Bestemmingsplan

Begraafplaats 'De Stuivenberg'

Reactienota zienswijzen

Gemeente Montfoort

Verkleining plangebied

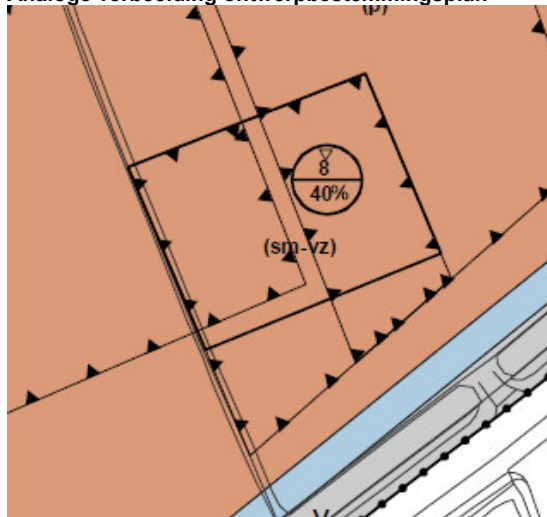
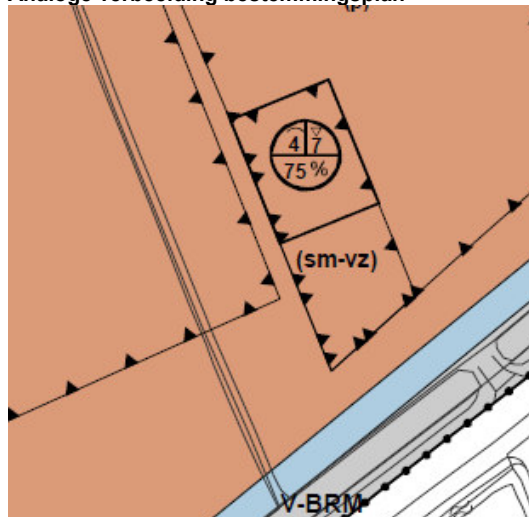
Aanpassing 1 naar aanleiding van zienswijzen	Regels	Verbeelding	Toelichting
1 Verkleining plangebied aan de noordwestzijde. Door deze aanpassing biedt het bestemmingsplan niet langer de mogelijkheid om een verbinding vanuit de Th. Elsenstraat richting het parkgebied aan de westzijde van het plangebied aan te leggen.		X	X
